WIK.ZP.271.15.2021

dotyczy: przetargu nieograniczonego powyżej równowartości 5.350.000 euro na budowę dwóch wiaduktów kolejowych / tunelu drogowego w ul. Działkowców we Wrześni w zamian za likwidację dwóch przejazdów kolejowo-drogowych kat. A w ramach projektu POLiŚ 5.1-35 pn. „Poprawa bezpieczeństwa na skrzyżowaniach linii kolejowych z drogami – etap III”

Zamawiający działając na podstawie art. 135 ust. 1 ustawy z dnia 11 września 2019 r. Prawo zamówień publicznych (Dz. U. z 2019 r. poz. 2019 ze zmianami) oraz Specyfikacji Warunków Zamówienia (SWZ) informuje, że w niniejszym postępowaniu wniesiono następujące pytania:

SZCZEGÓŁ DYŁATACJI PODŁUŻNEJ WIADUKTU

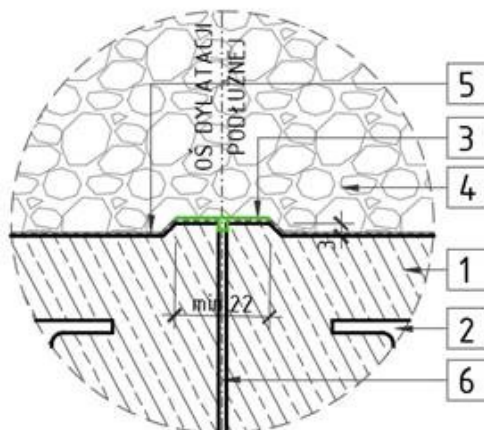
Zabezpieczenie szczeliny dylatacyjnej podłużnej pomiędzy poszczególnymi częściami ustroju nośnego zaprojektowano w postaci blokowego urządzenia dylatacyjnego gwarantującego szczelność połączenia pomiędzy poszczególnymi elementami konstrukcji. Na rysunkach konstrukcyjnych brak szczegółów dylatacji blokowej.

Zamawiający informuje, iż w pozycji nr 38 kosztorysu „Branża mostowa - wiadukty” (100% PKP) należy przyjąć dodatkową wartość obmiaru: $2 \times 19,0\text{m} = 38,0\text{m}$ (w sumie 69,1m) wg załączonego rysunku – szczegółu dylatacji podłużnej.

1. Żelbetowa konstrukcja ustroju nośnego wiaduktu
2. Dwuteownik stalowy ustroju nośnego wiaduktu
3. Taśma dylatacyjna PCV mocowana mechanicznie poprzez klejenie (dopuszcza się montaż poprzez zastosowanie płaskowników dociskowych oraz kołew).
4. Nawierzchnia kolejowa tłuczniowa
5. Izolacja natryskowa MMA.
6. Podłużna szczelina dylatacyjna wiaduktu.

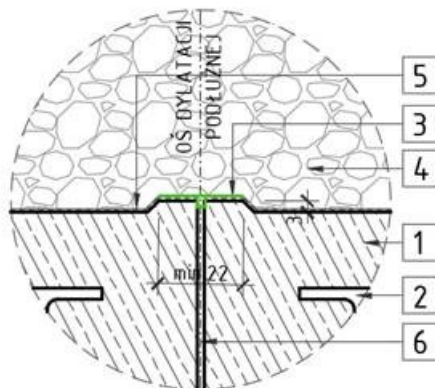
dot. branży mostowej – zakres PKP – zgodnie z pkt. 5.2.3.3 opisu na dylatacjach podłużnych między wiaduktami sąsiednich torów powinny znaleźć się blokowe urządzenia dylatacyjne, prosimy o wskazanie pozycji w której należy je

wycenić bądź dodanie odpowiedniej pozycji do przedmiaru. Ponadto prosimy o uzupełnienie STWiORB w zakresie blokowych urządzeń dylatacyjnych.

Zamawiający informuje, iż w pozycji nr 38 kosztorysu „Branża mostowa. Wiadukty” należy przyjąć dodatkową wartość obmiaru $2 \times 19\text{m} = 38\text{m}$ (w sumie 69,1m) wg poniższego rysunku – szczegółu dylatacji podłużnej.

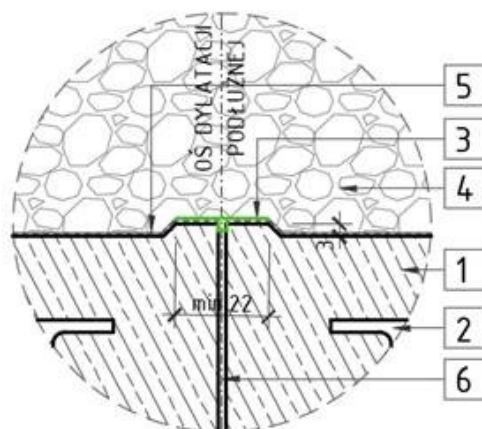
Zgodnie z pkt. 5.2.3.3. Urządzenia dylatacyjne Opisu technicznego Wiaduktów:

„Zabezpieczenie szczeliny dylatacyjnej podłużnej pomiędzy poszczególnymi częściami ustroju nośnego zaprojektowano w postaci blokowego urządzenia dylatacyjnego...”.

Zarówno w części rysunkowej jak i kosztorysie brak w/w elementów. Prosimy o wyjaśnienia.

Zamawiający informuje, iż w pozycji nr 38 kosztorysu „Branża mostowa - wiadukty” należy przyjąć dodatkową wartość obmiaru: 2 x 19,0m=38,0m (w sumie 69,1m) wg załączonego rysunku – szczegółu dylatacji podłużnej.

SZCZEGÓŁ DYLATACJI PODŁUŻNEJ WIADUKTU

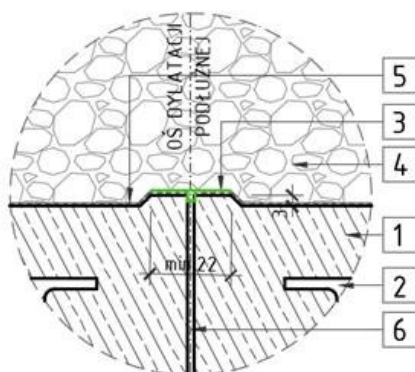
Zgodnie z pkt 5.2.3.3. Opisu technicznego projektu wykonawczego wiaduktów, zabezpieczenie szczeliny dylatacyjnej podłużnej pomiędzy poszczególnymi częściami ustroju nośnego zaprojektowano w postaci blokowego urządzenia dylatacyjnego. Rozwiązanie takie nie jest uwzględnione na rysunkach, jak również kosztorys ofertowy nie zawiera stosownej pozycji. Wykonawca prosi o wyjaśnienie rozbieżności oraz o przekazanie rysunku szczegółu rozwiązania styku pomiędzy poszczególnymi częściami ustroju nośnego.

Zamawiający informuje, iż w pozycji nr 38 kosztorysu „Branża mostowa - wiadukty” należy przyjąć dodatkową wartość obmiaru: $2 \times 19,0\text{m} = 38,0\text{m}$ (w sumie 69,1m) wg załączonego rysunku – szczegółu dylatacji podłużnej.

1. Żelbetowa konstrukcja ustroju nośnego wiaduktu
2. Dwuścieownik stalowy ustroju nośnego wiaduktu
3. Taśma dylatacyjna PCV mocowana mechanicznie poprzez klejenie (dopuszcza się montaż poprzez zastosowanie płaskowników dociskowych oraz kołew).
4. Nawierzchnia kolejowa tłuczniowa
5. Izolacja natryskowa MMA.
6. Podłużna szczelina dylatacyjna wiaduktu.
